Alweer een poos geleden had je een reactie gestuurd op onderstaande vraag over de komst van een gezondheidscentrum te Erica op de plek waar Garage Hindriks altijd heeft gezeten. Je gaf toen onderstaand advies:

In de mail hieronder zie je hoe men om wil gaan met het aspect water. Is dat voldoende om akkoord op te kunnen geven dat er op gedegen wijze rekening is gehouden met de waterbelangen ? Gaat dan om de **vetgedrukte** tekst in onderstaande mail met de daarbij behorende tekening. Laat maar even weten.

**Onderwerp:**RE: situatie tekening Havenstraat Duikerstraat

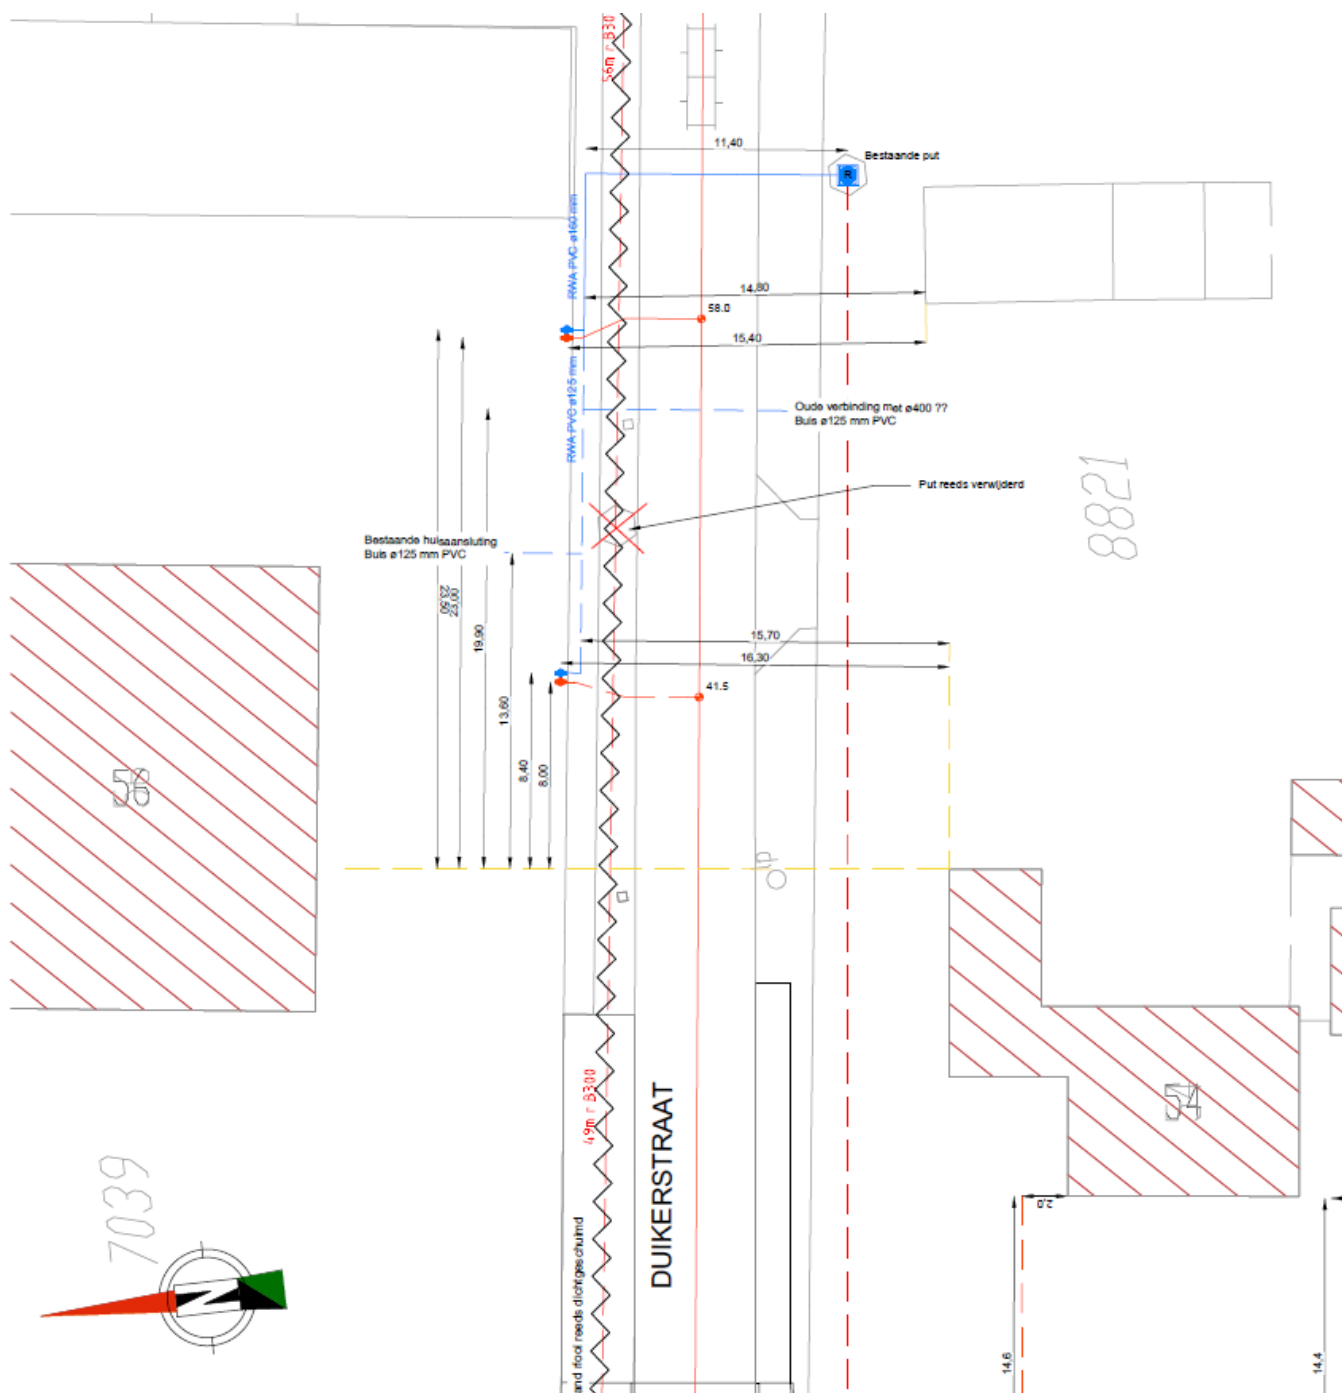
Hierbij de tekening met uitleggers waarop moet worden aangesloten.  
Er is een gescheiden aansluiting op het riool gepland in de Duikerstraat.

De gemeente heeft bij aanpassingen van bestratingen al reeds 2x dubbele uitleggers nieuw aangelegd aan de duikerstraat voor toekomstige aansluitingen

Aan de overkant van de Duikerstraat, de rode streepjeslijn was vroeger een sloot. Die is gedempt en daar is de Regenwaterriool neergelegd.

Al het regenwater in de Havenstraat en Duikerstraat ed. wordt op deze verbinding aangesloten.  
 Regen water wordt dus geloosd op de openbare wijken, cq. openbaar water. (kanalen-stelsel).

Infiltreren lijkt mij derhalve overbodig daar er een goed alternatief van het waterschap zelf is.

Aan de Havenstraat liggen nog inspectie aansluitingen. De gemeente weet niet precies wat daarop is aangesloten.

Lijkt mij dat we het bestaande gewoon afkoppelen.

En de nieuwe aansluiting gaan maken op de uitleggers aan de Duikerstraat.

Het is in het belang van het bouwplan en de omwonenden om verdroging van de ondergrond te verminderen. Als de toename van het verhard oppervlak onder de 1500m2 blijft is compenserende waterberging niet verplicht. Infiltratie is wenselijk met het oog op klimaatverandering met meer extremen in droogte en neerslag.

Overtollig hemelwater kan afgevoerd worden via het regenwaterriool. Nadelig effect daarvan is dat verdroging van de ondergrond kan optreden met kans op klink en zetting in de omgeving. Vooral gebieden waar veenrestanten aanwezig zijn daar gevoelig voor. In de droge zomers van 2018 en 2019 hebben we deze effecten gezien. Mijn advies is om de mogelijkheden voor infiltratie te benutten vooral uit oogpunt van verdrogingsbestrijding.

Graag bovenstaande advies verwerken in de waterparagraaf. Verder akkoord.
